Protokollauszug

Sitzung der Bezirksvertretung Aachen-Brand vom 11.12.2024

**Zu Ö 6 Anpassung Nordstraße zwischen Gewerbepark Brand und Eilendorfer Straße;
hier: Ausführungsbeschluss
geändert beschlossen
FB 68/0125/WP18**

Kreuzungsbereich Nordstraße/Gewerbepark Brand/Brander Heide

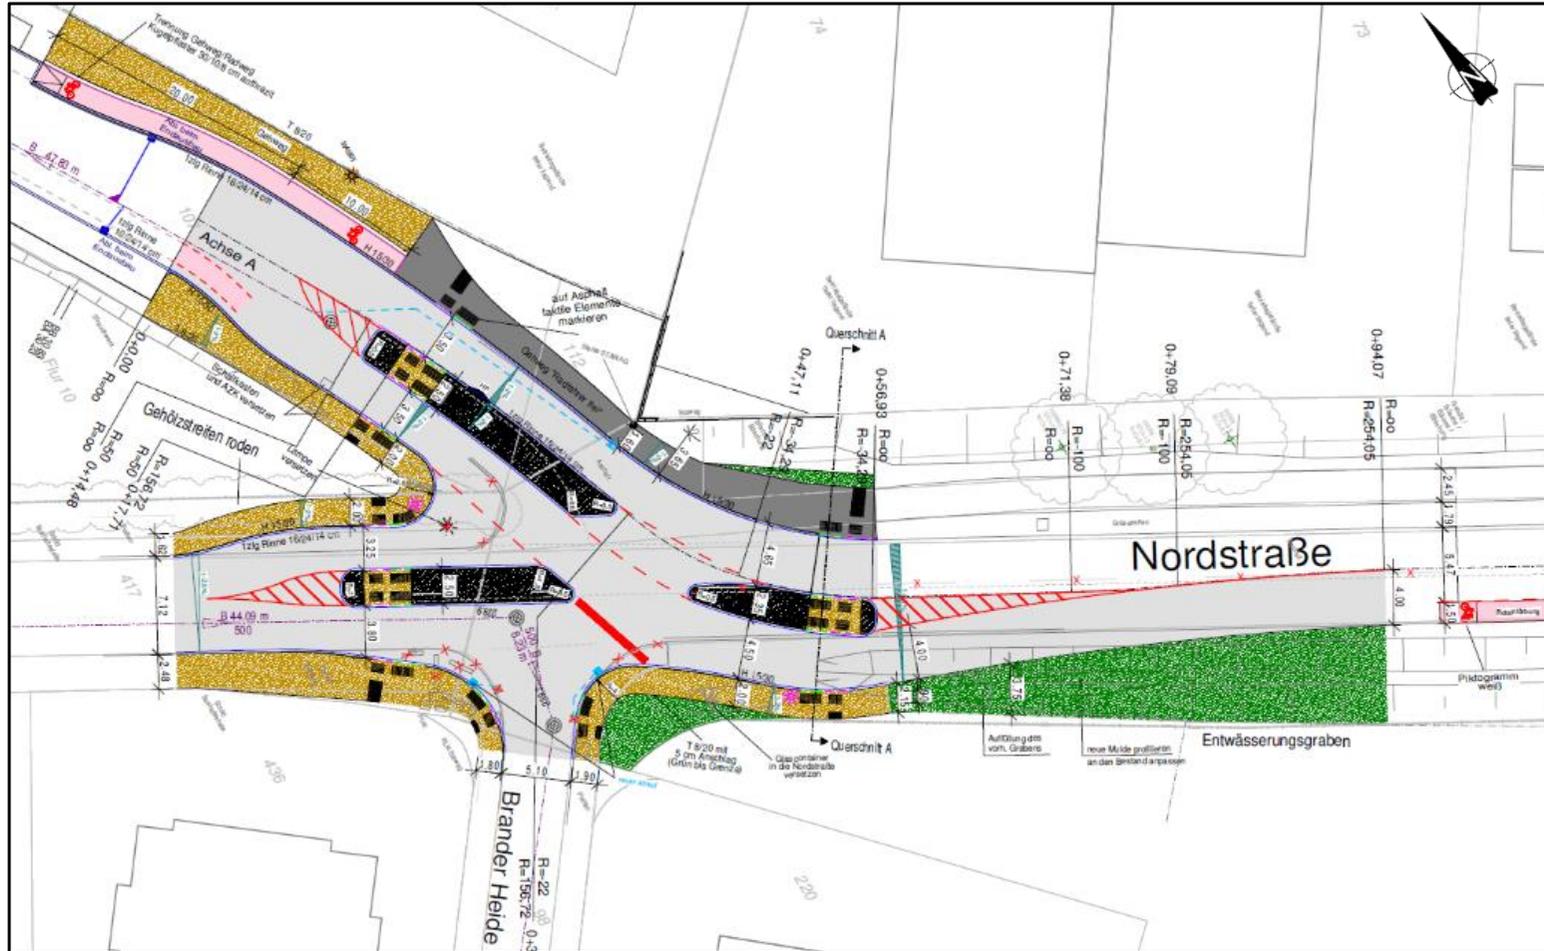
Herr Hußmann stellt fest, dass durch die Stehle eine Engstelle von 1,60 m entstehe, was aus Sicht der Grünen-BF zu schmal für einen kombinierten Geh-/Radweg sei. Er gibt zu bedenken, ob evtl. die Insel etwas schmaler angelegt und vielleicht (gem. Abbildung) ein wenig nach links verschoben werden könnte, um mehr Platz zu gewinnen.

Herr Hußmann sieht hingegen anhand des Plans geringe Änderungsmöglichkeiten, wodurch man mehr als 1,60 m Platz erhalten könne. Herr Kaluk verweist hier auf die angrenzenden Grundstücke, die im Privatbesitz sind. Herr Hußmann argumentiert, dass der Gehweg etwas schmaler angelegt werden könne, um Raum für den Radverkehr zu schaffen. Herr Kaluk bestätigt, dass an dieser Stelle nicht viel Fußverkehr stattfindet, eine Verengung auf-

Herr Hußmann verweist nochmals auf die Problematik der Stehle. Er könne sich das Einbringen des Beschlussvorschlages der CDU-BF vorstellen, bitte jedoch um Prüfung durch die Verwaltung, ob die Engstelle nicht doch noch erweitert werden könne. Zumindest sollte die Stehle entfernt werden.

Herr Auler schließt sich dem Vorschlag von Herrn Hußmann an und bittet die Verwaltung um Prüfung, ob das Versetzen der Stehle und die Verbreiterung des Gehweges auf 2 m möglich sei, sofern dies keine zeitliche Verzögerung verursache.

Herr Kaluk antwortet, dass die Mittelinsel aufgrund der Schleppkurve schmaler angelegt werde, aber ein Verschieben dieser nicht möglich sei, da dies ein Abbiegen von LKWs von der bebauten Nordstraße in den Gewerbepark Brand ermöglichen würde.

grund der Platzverhältnisse jedoch nicht machbar sei.
